ΕΦΗΜΕΡΙΣ ΤΗΣ ΚΥΒΕΡΝΗΣΕΩΣ

ΑΡΙΘΜΟΣ ΦΥΛΛΟΥ
399

ΠΕΡΙΕΧΟΜΕΝΑ ΠΟΛΕΟΔΟΜΙΑ ΑΠΟΦΑΣΕΙΣ

Τροποποίηση Ρυμοτομικού Σχεδίου Κιλκίς.

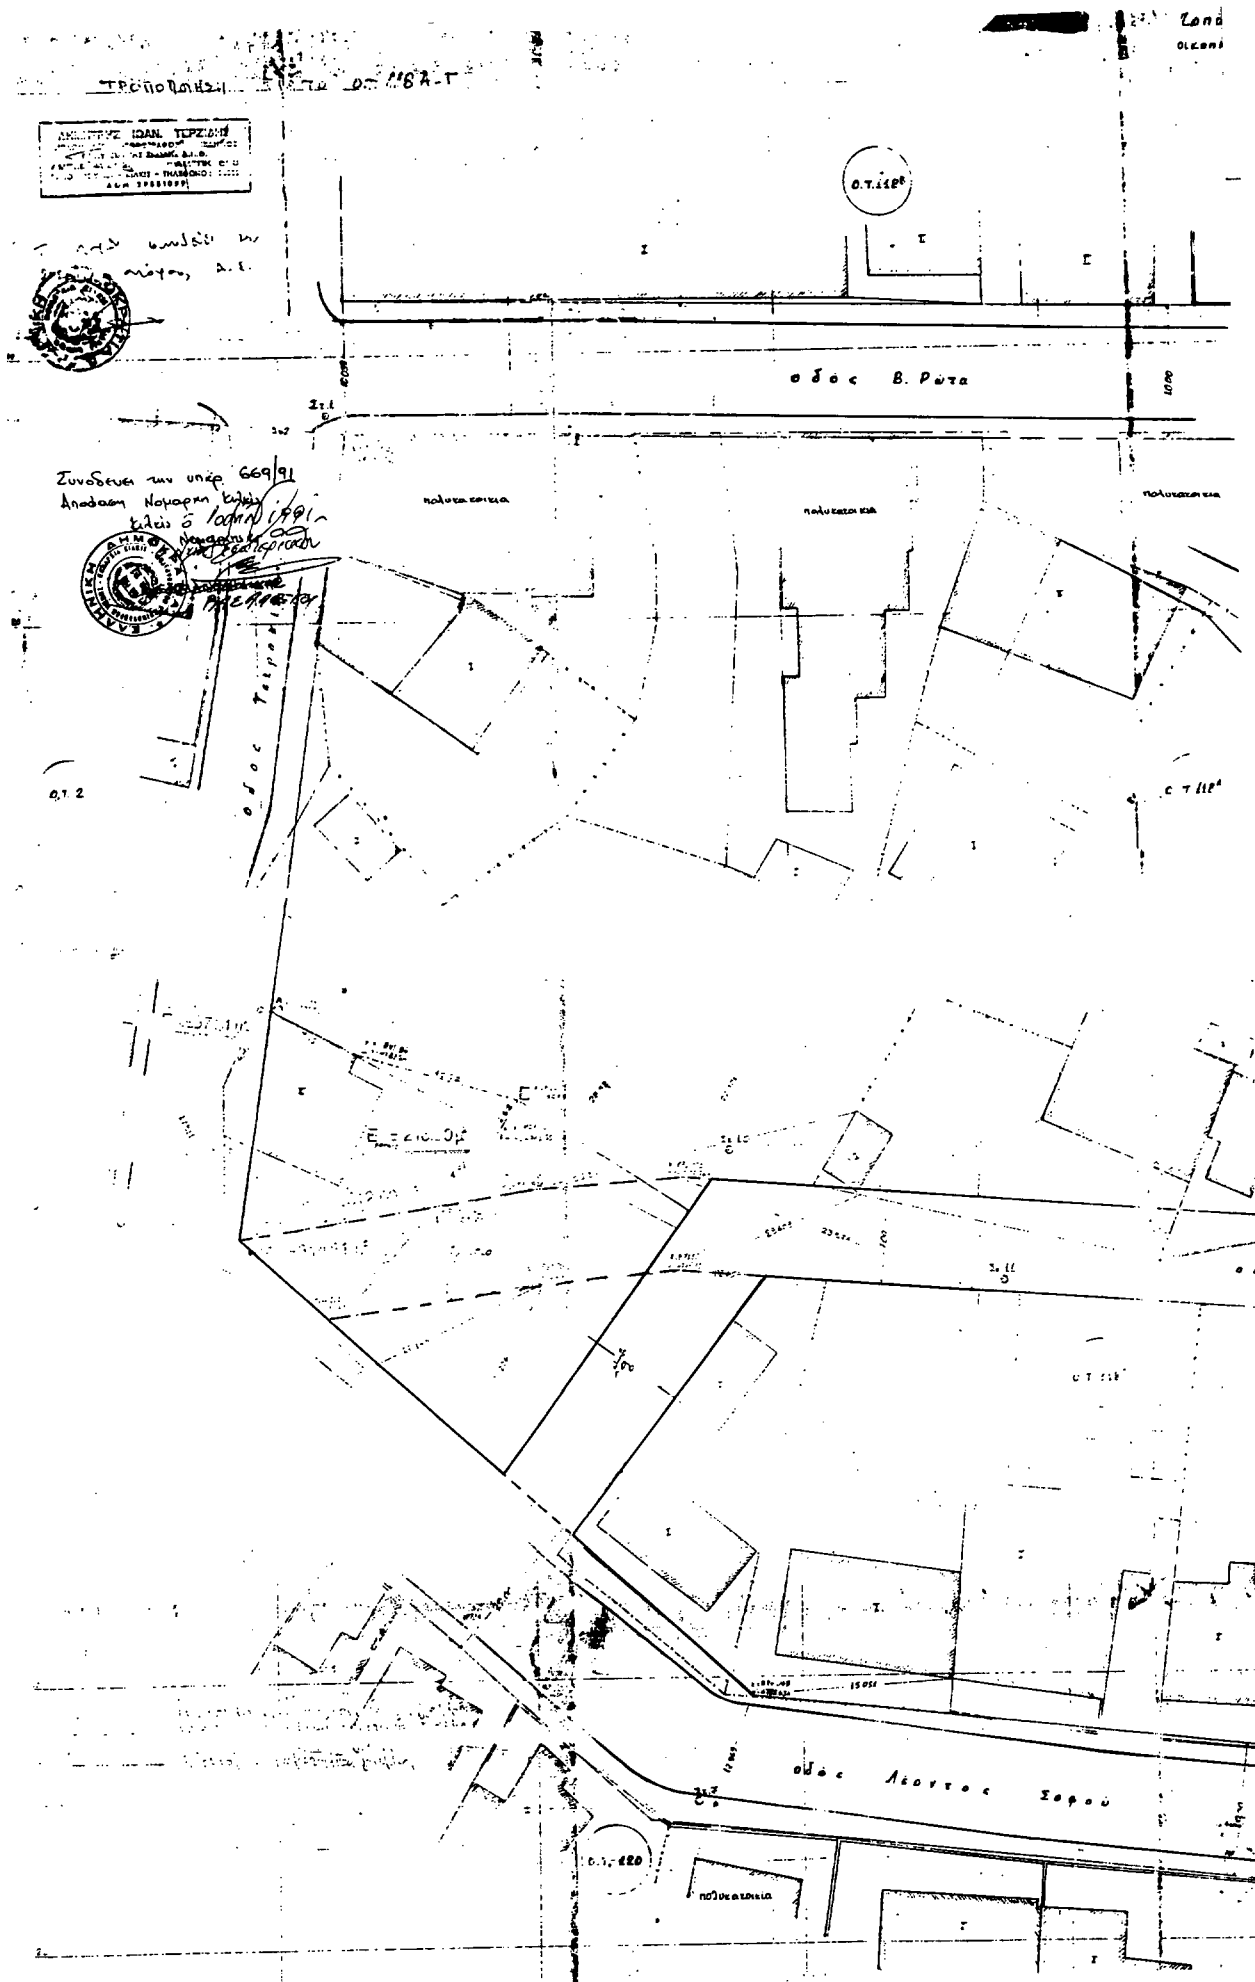
1. Την τροποποίηση του Ρ.Σ. Κιλκίς στα Ο.Τ. 118Α - 118Γ με την αλλαγή της κλίσης της οδού Θηβών στο τελευταίο σκέλος της όπως συγκεκριμένα φαίνεται στο τοπογραφικό διάγραμμα που συνοδεύει την υπαριθ. 212/90 απόφαση του Δ.Σ. Κιλκίς και αποτελεί αναπόσπαστο τμήμα της παρούσας απόφασης.

ΤΟΠΟΓΡΑΦΙΚΟ ΔΙΑΓΡΑΜΜΑ

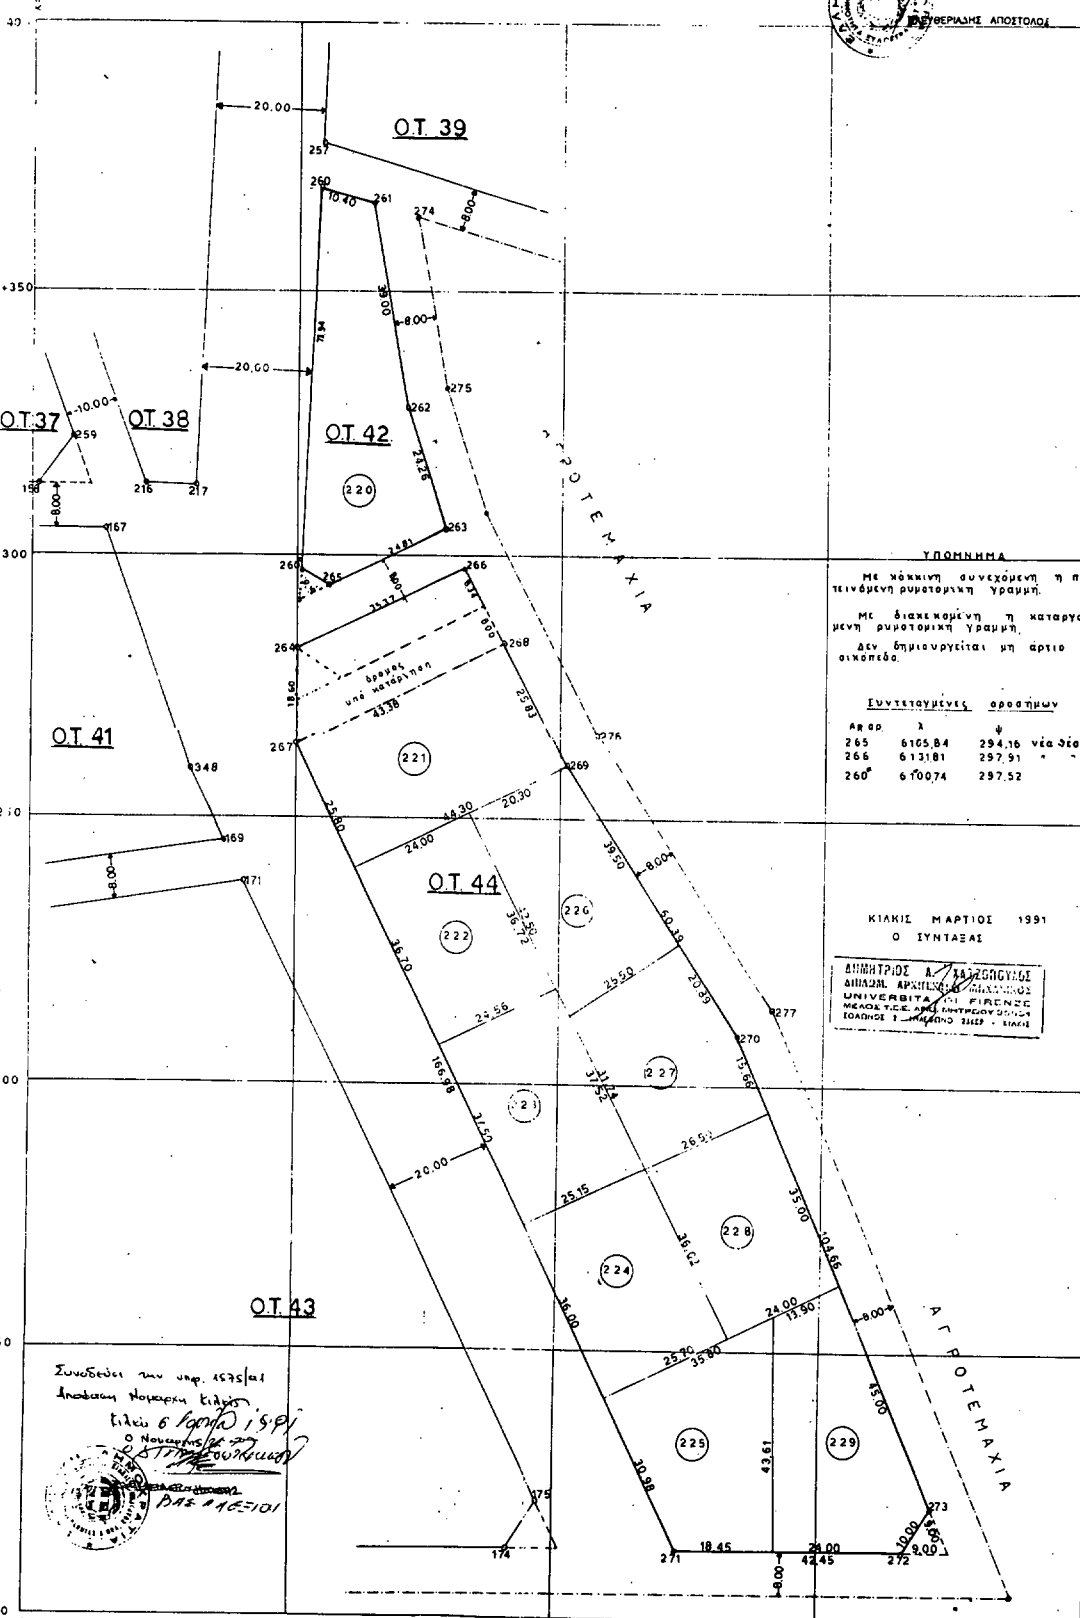
1. Την τροποποίηση του Ρ.Σ. οικισμού Ξυλοκερατιάς στα Ο.Τ. 42 και 44 με τη μετατόπιση της οδού που διέρχεται μεταξύ τους κατά 16.00 μ. περίπου βορειότερα διατηρώντας το πλάτος της, όπως αυτή φαίνεται στο τοπογραφικό διάγραμμα που συνοδεύει την υπ' αριθ. 11/91 απόφαση του Κ.Σ. Ξυλοκερατιάς και αποτελεί αναπόσπαστο κομμάτι της παρούσης.

ΤΟΠΟΓΡΑΦΙΚΟ ΔΙΑΓΡΑΜΜΑ ΤΟΥ Π. Α. Ρ. 18 ΟΙΚ. ΤΕΤΡΑΓΩΝΟΥ
ΚΑΜΑΚΑ 1:500

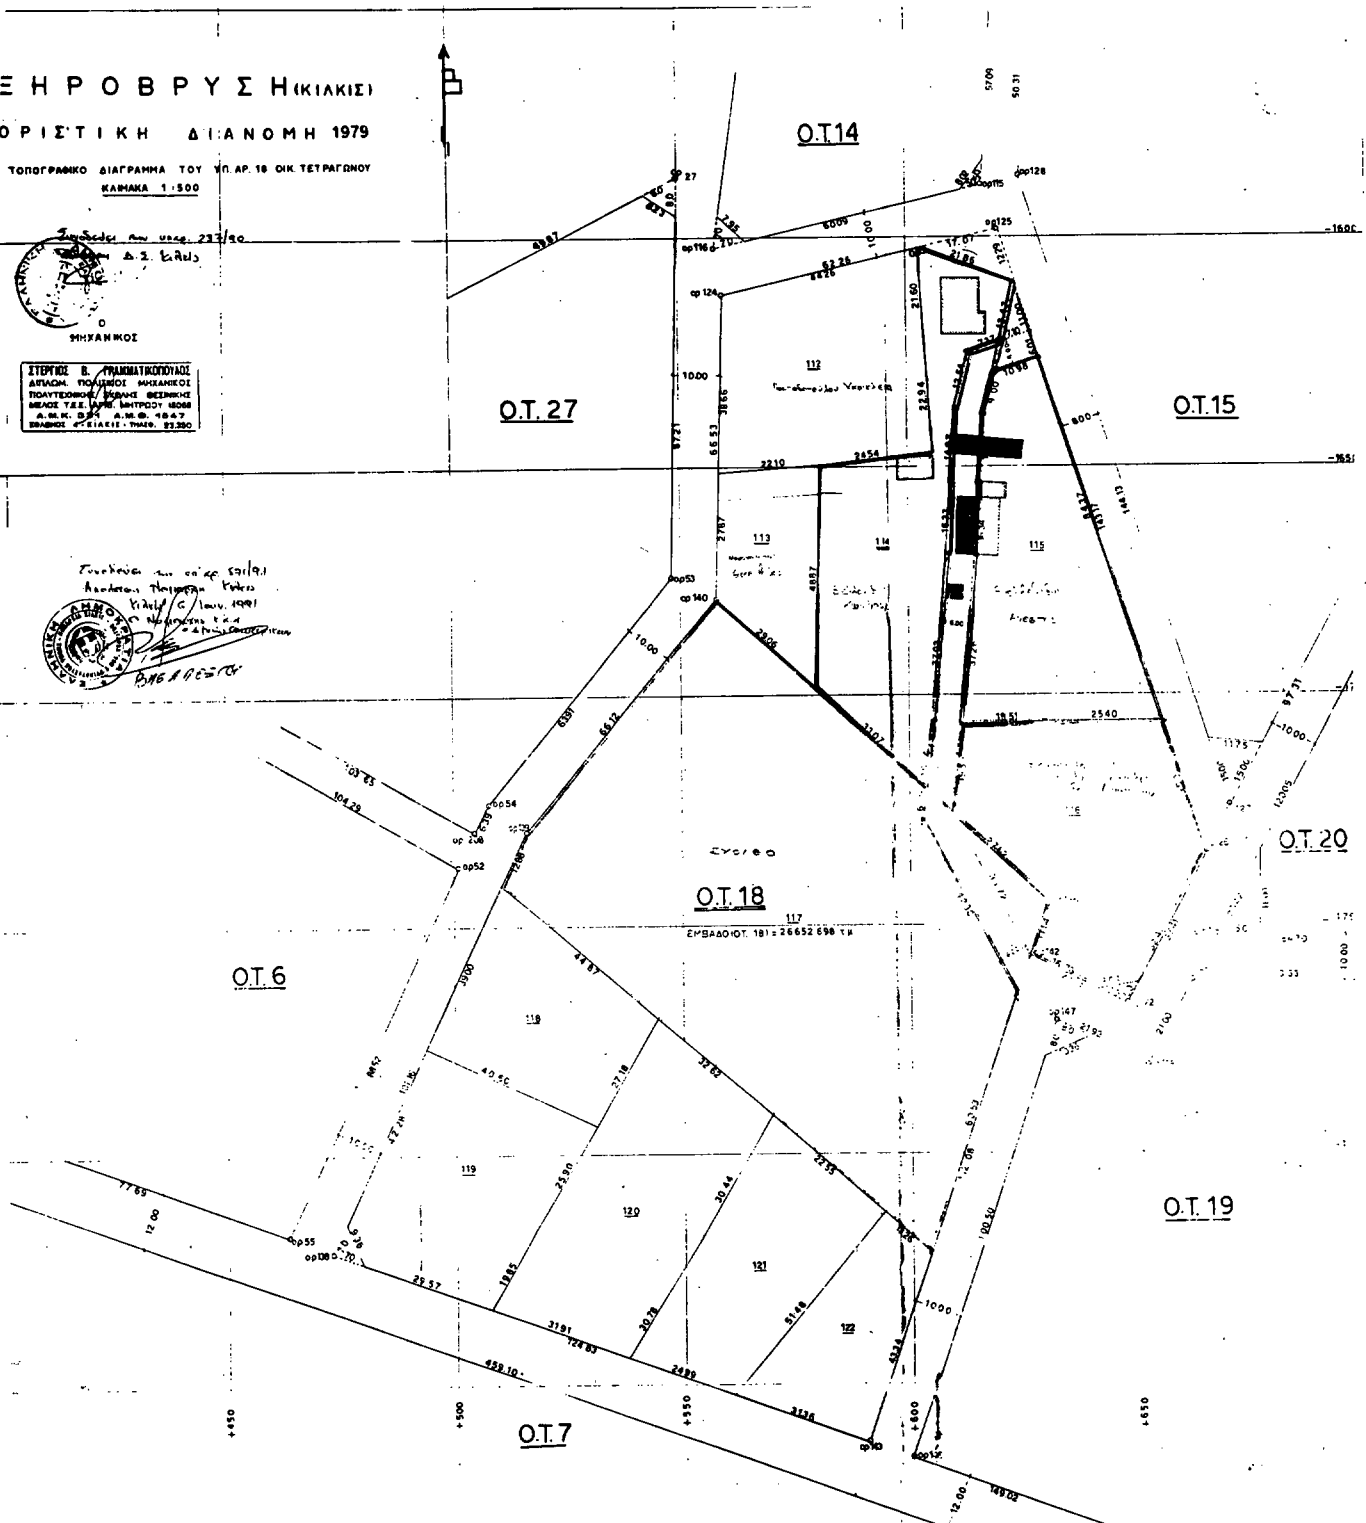
1. Την τροποποίηση του Ρ.Σ. οικισμού Ξηρόβρυσης του Δήμου Κιλκίς στο Ο.Τ. 18 με την διάνοιξη πεζόδρομου πλάτους 6.00 μ. μέσα στο υπ' όψη Ο.Τ. όπως αυτός φαίνεται στο τοπογραφικό διάγραμμα που συνοδεύει την απόφαση αυτή και αποτελεί αναπόσπαστο τμήμα της.

ΑΠΟΣΠΑΣΜΑ ΕΓΚΕΚΡΙΜΕΝΟΥ ΡΥΜΟΤΟΜΙΚΟΥ
ΚΑΔΑΚΑ 1 2000

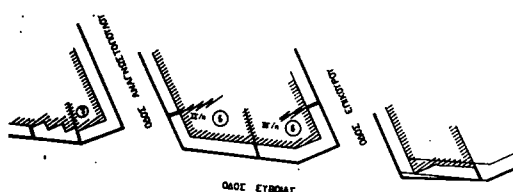
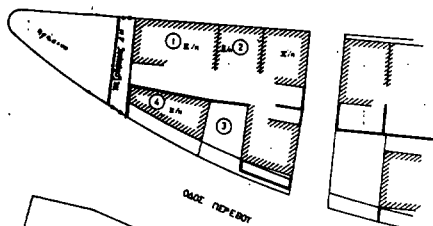
Εγκρίνουμε την τροποποίηση του ρυμ. σχεδίου του Δήμου Κερατσινίου με δημιουργία πεζόδρομου πλάτους 4,00 μ. στα ΟΤ μεταξύ των οδών Ευβοίας, Περεβού, Ιάσωνος, όπως φαίνεται στο συνημμένο τοπ/κό διάγραμμα.
